ZP/224/051/D/15

WYJAŚNIENIA ORAZ ZMIANA TREŚCI SPECYFIKACJI ISTOTNYCH WARUNKÓW ZAMÓWIENIA

Dotyczy: Dostawa mebli dla Wydziału Mechanicznego Politechniki Gdańskiej w ramach Projektu „Stworzenie nowoczesnej infrastruktury technicznej dla realizacji programu kształcenia Inżynierów Przyszłości w Politechnice Gdańskiej”

Rys.62

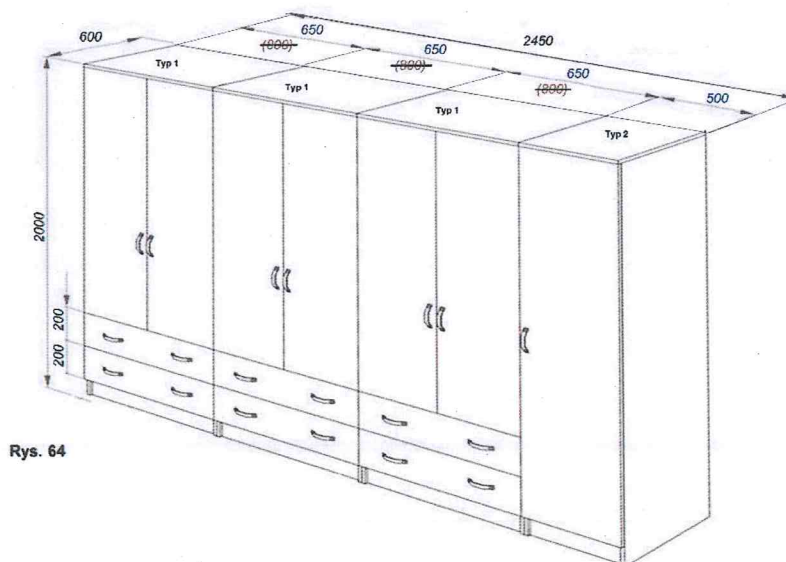
Zamawiający w części drugiej niniejszego postępowania, w pozycji nr 13, Aneks kuchenny A2, uzupełnia opis przedmiotu zamówienia o rysunek nr 62. Rysunek nr 62 został umieszczony w tabeli „Zmiany rysunków” w niniejszym piśmie.

Rysunek nr 62 (uzupełnienie opisu przedmiotu zamówienia)

Rys. 64

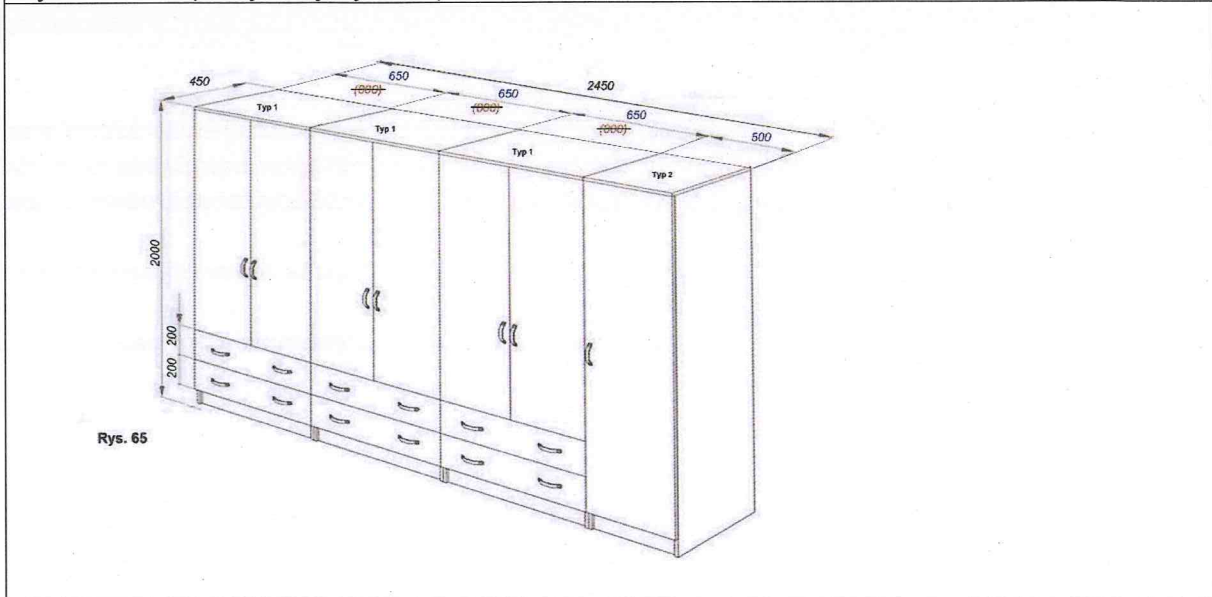
„Pozycja 15. Jakie mają być wymiary szaf? Z rysunku nr 64 wynika, że ściana ma 245 cm jeśli szafy mają mieć po 80 cm i są 3 sztuki, jaki jest wymiar szerokości szafy jednodrzwiowej.”

Zamawiający udzielając odpowiedzi na pytanie nr 2, dokonuje zmiany treści Szczegółowego opisu przedmiotu zamówienia – stanowiącego załącznik nr 5 do SIWZ, w części 2, pozycja 15, poprzez modyfikację rysunku nr 64 oraz podaje wymiary poszczególnych elementów szafy SZ. Rysunek nr 64 został umieszczony w tabeli „Zmiany rysunków” w niniejszym piśmie.

Wymiary szafki jednodrzwiowej (oznaczenie na rysunku nr 64 - typ 2) stanowiącej element szafy SZ to 500 mm x 600 mm x 2000 mm.

Wymiary szafek dwudrzwiowych (oznaczenie na rysunku nr 64 - typ 1) stanowiących elementy szafy SZ to 650 mm x 600 mm x 2000 mm (łącznie z szufladami).
